TRAFIKSIKKERHEDSREVISION TRIN 2:

SLOTS BJERGBY BAKKE

Projekt:	Slots Bjergby Bakke
Revisionstrin:	2
Bygherre:	Søren Kolberg
Projekterende:	Dines Jørgensen & co.
Revisor:	Jan Luxenburger, trafikikkerhedsrevisor, Luxenburger Trafiksikkerhed & Vejteknik
Revideret:	Maj 2017
Besigtigelse:	Projektet er efter aftale med projekterende ikke besigtiget. Google Streetview er i noget omfang anvendt.
Baggrund:	F-1 Oversigtsplan 1:2500 S-1 Skilte- og afmærkningsplan samt tværsnit 1:500 S-2 Skilte- og afmærkningsplan samt tværsnit 1:500

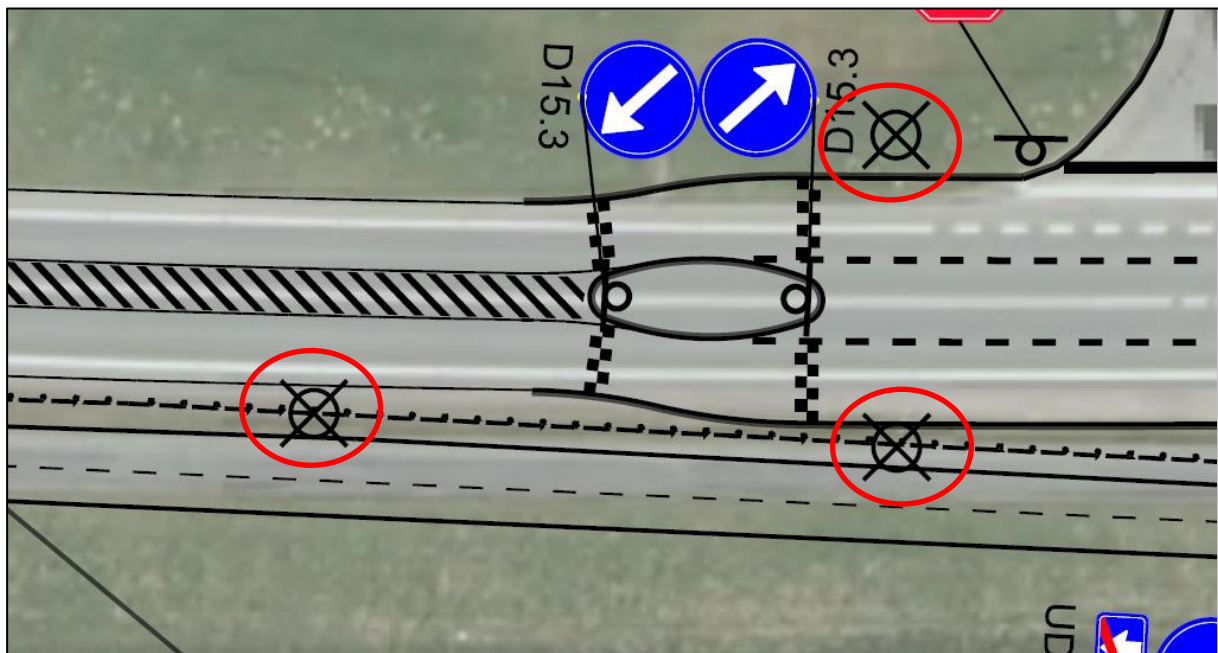
Det antages, at børn fra den nye udstykning skal krydse Skælskør Landevej for at komme til og fra Hashøjskolen. Krydsningen foregår ved en krydsningshelle placeret som byport, med indkørende trafik fra syd, som kommer fra en 2-sporet landevej i åbent land, og formentlig med høje hastigheder.

Løsningen vil være utryk og usikker for mindre børn, som formentlig ikke får lov at cykle i skole.

Det bør i stedet overvejes at anlægge en krydsning ude af niveau i form af en stitunnel. Dette vil være i god sammenhæng med den tidligere revisionskommentar om at ændre byzonen til en lokal hastighedsbegrænsning i stedet.

Det anbefales samtidig at etablere en egentlig stiforbindelse mellem Hashøjskolen og Jættehøjvej (på ortofoto ses alene trampestier mellem skolen og Jættehøjvej). Dette for at undgå at cyklister mellem skolen og den nye udstykning i stedet benytter rundkørslen som adgang til skolen.

Projektgruppens svar: Den foreslåede byport er tænkt indrettet med et bump til 50 km/t. Således vil den foreslåede stikrydsning komme til at foregå på en hævet flade, hvor de lette trafikanter er pålagt vigepligt, mens det forventes at de fleste bilisters fart vil blive reduceret til de ønskede 50 km/t pga. bumpet. Pga. en forventet relativt lav mængde lette trafikanter fra området, virker det overdrevet at etablere en tunnel alene til den planlagte udstykning, men det kan overvejes at der indarbejdes en krydsning ude af niveau ifm. yderligere udbygning af områderne vest for landevejen. Opgradering af eksisterende stiforbindelser fra Jættehøjvej og frem til skolen kan indarbejdes, men virker igen lidt overdrevent ift. størrelsen af den planlagte udstykning. Til gengæld ses den samlede foreslåede løsning som en udmærket model til at skabe sammenhæng mellem de nuværende og kommende stiforbindelser.

Revisors svar: For nuværende virker løsningen ok, men man må nok forvente et ønske fra beboere om en mere tryk krydsning efterhånden som området udbygges. Man kunne evt. overveje at reservere arealer til formålet nu.

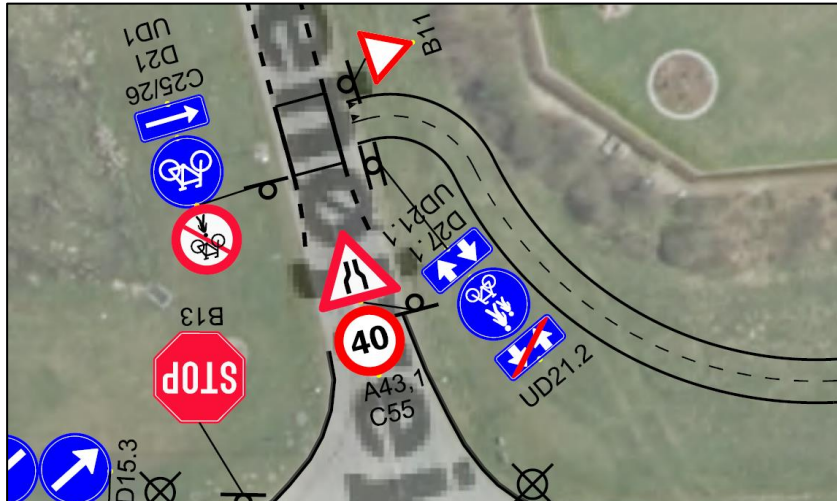
Krydset Skælskør Landevej / Jættehøjvej er udformet som et let forsat kryds. Jættehøjvejs østlige tilslutning ligger i indersiden af en kurve, og ses afmærket med fuld stop – formentlig på grund af tidligere problemer med uheld i krydset.

Det bør overvejes at lukke Jættehøjvejs østlige tilslutning for øvrig trafik, så vejen kun kan benyttes af stitrafikanter, hvilket vil forbedre trafiksikkerheden i krydset. Som alternativ vil trafikken kunne benytte den sikre tilslutning i rundkørslen nord for krydset. Her bør trafikmængden dog tages i betragtning, eftersom trafikken så skal køre forbi skolen.

Projektgruppens svar: Det forventes ikke at Jættehøjvej kan lukkes mod landevejen, men spørgsmålet kan indgå i den videre dialog med vejmyndighederne. Omvendt virker det forsatte kryds knapt så farligt i det omfang det lykkes at reducere hastigheden på landevejen.

Revisors svar: Ok. Enig i at sikkerheden forbedres i det eksisterende kryds ved ombygningen.

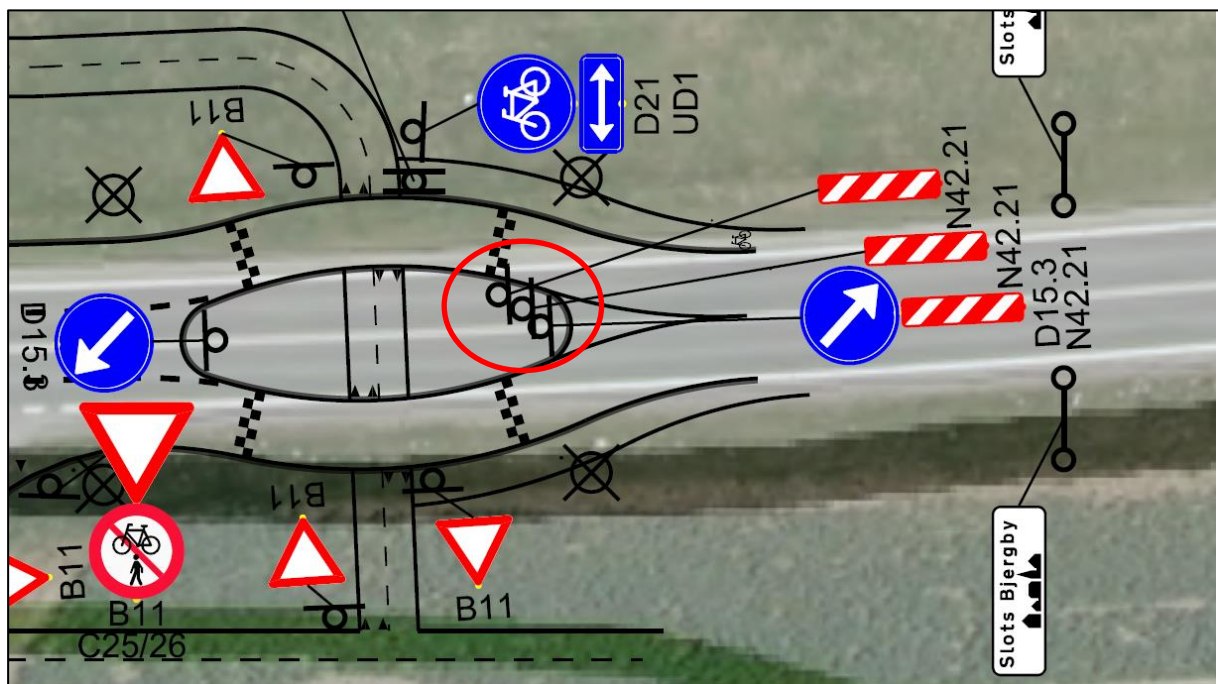
Hellen i byporten skal udformes med en forsætningsgeometri som anvist i Håndbog om fartdæmpere, Vejreglerne 2013, afsnit 4.10.

Det bemærkes samtidig at kantsten i nyanlagte forsætninger skal udføres som lyse og affasede, med et maksimalt lodret opspring på 5 cm (Bekendtgørelse om vejbump og andre hastighedsbegrænsende foranstaltninger, § 12).

Projektgruppens svar: De nævnte krav indarbejdes ifm. detailprojekteringen.

Revisors svar: ok

Figur 4: N42 og D15-tavler i krydsningshelle

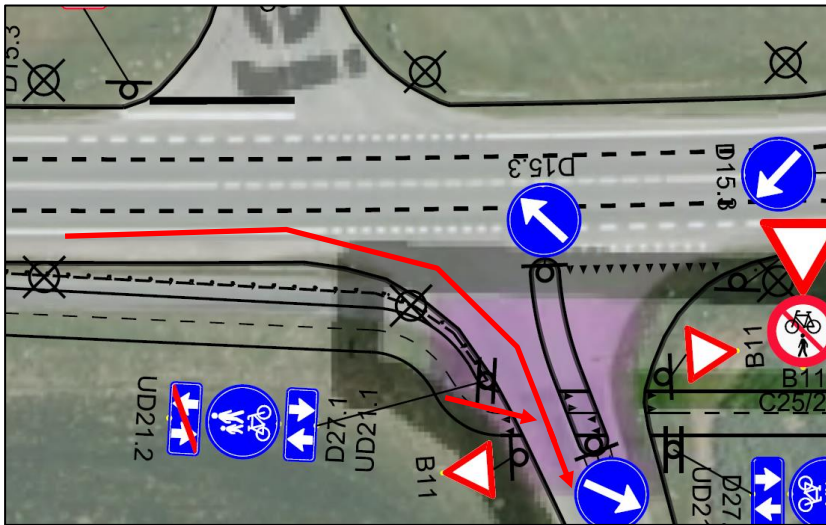
I den sydlige ende af krydsningshellen på Skælskør Landevej opsættes N42 kantafmærkning samt D15.3. Dette giver risiko for at nedsætte oversigten for krydsende stitrafikanter. Dette gælder også oversigten for sidevejstrafikanter.

Det skal sikres, at tavlerne ikke nedsætter oversigten for stitrafikanter eller trafikanter fra sidevejen. Som udgangspunkt skal tavlerne placeres med maksimalt 90 cm til overkant tavle, hvilket dog stadig kan skjule en lille trafikant, hvorfor N42 i reduceret størrelse evt. kan anvendes. Endelig bør det i forbindelse med anlæg af projektet sikres, at tavlerne ikke reducerer oversigten.

Projektgruppens svar: Den nødvendige oversigt sikres ifm. valg og placering af skilte i detailprojektet.

Revisors svar: ok

Figur 6: Eksisterende Fuld Stop på Jættehøjvej øst bevares i projektet

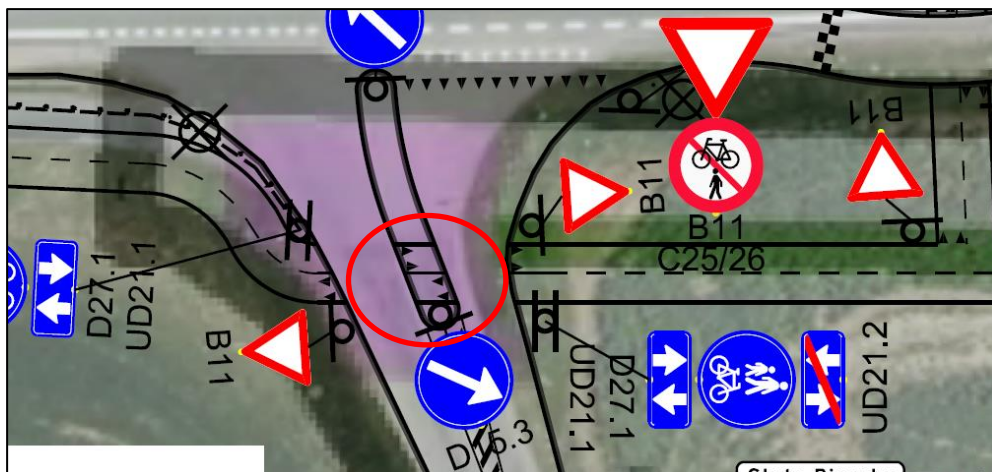
Den eksisterende Fuld Stop tavle på Jættehøjvejs østlige tilslutning bevares i projektet. Kriteriet for anvendelse af Fuld Stop er normalt en kombination af dårlig oversigt (hvilket umiddelbart ikke vurderes at være tilfældet her) samt problemer med vigepligtsulykker.

I forbindelse med projektet bør det drøftes med politiet om ikke tavlen bør ændres til ubetinget vigepligt, da kriterierne for anvendelse af Fuld Stop formentlig ikke er opfyldt længere.

Projektgruppens svar: Evt. ændring af skilt og afmærkning indarbejdes i detailprojekt.

Revisors svar: Ok – jeg vil anbefale at forholdet drøftes med politiet forinden

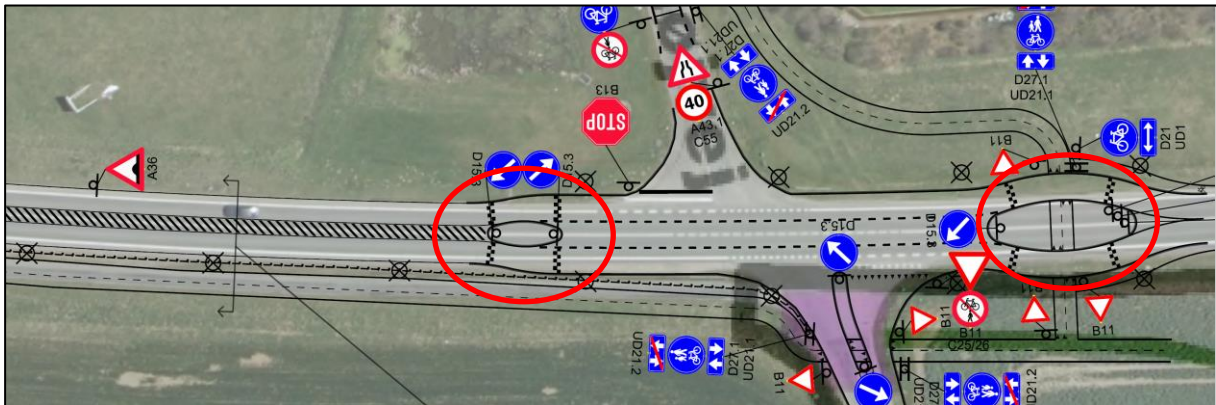
Krydsningshellen på Jættehøjvejs vestlige tilslutning er kun 2 meter bred. Dermed er hellen vanskeligt anvendelig for cyklister med trailer mv. Generelt anbefales det at krydsningsheller udføres 2,5 – 3 meter brede (Håndbogen Trafiksikkerhedsprincipper, Vejreglerne 2015).

Også her skal sikres, at D15-tavler placeres med maksimalt 90 cm til overkant tavle af hensyn til oversigten.

Projektgruppens svar: Bredde af hellen udvides til 2½-3 m ifm. detailprojekteringen.

Revisors svar: ok

Figur 8: Bump i forbindelse med krydset Skælskør Landevej / Jættehøjvej?

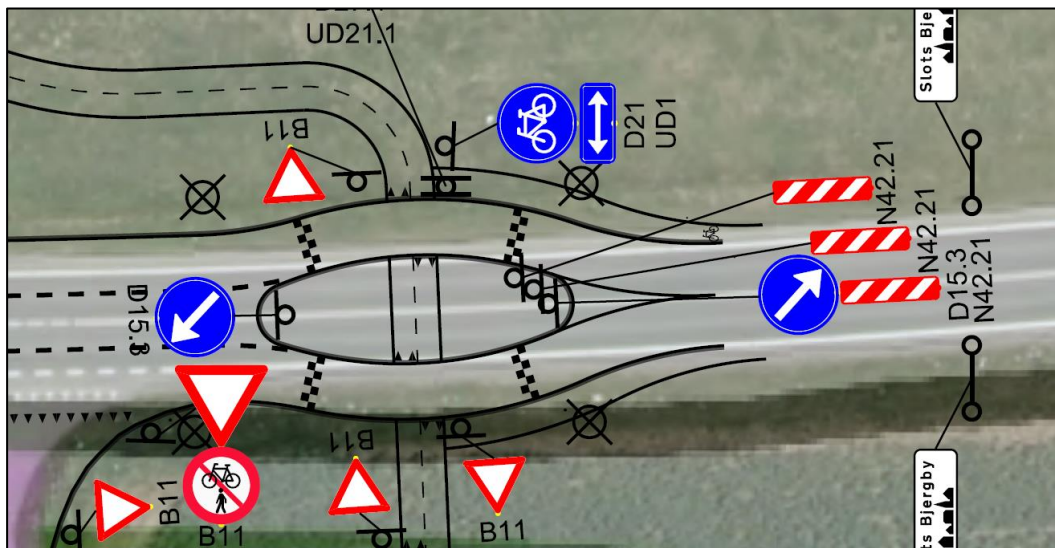
A36 "Bump" ses placeret i forbindelse med det nordligste bump alene. Revisor tolker tegningsmaterialet som at der også etableres bump i forbindelse med hellerne i krydset Skælskør Landevej / Jættehøjvej.

Hvis dette er tilfældet, skal hele strækningen være omfattet af en forvarsling for bump (jf. Bekendtgørelse om anvendelse af vejafmærkning (BEK 1194 af 21. september 2016) §44 skal A36 anvendes ved hastighedsdæmpende bump på veje).

Det anbefales at A36 opsættes ca. 50 meter før det første bump, og at tavlen forsynes med en afstandsangivelse, eller antal bump.

Projektgruppens svar: Det endelige omfang og placering af skilte tilpasses i detailprojekt.

Revisors svar: Ok. Der henvises også til jeres eget forslag om evt. opsætning af E16-tavler som forvarsling, hvilket vil være en god ide.
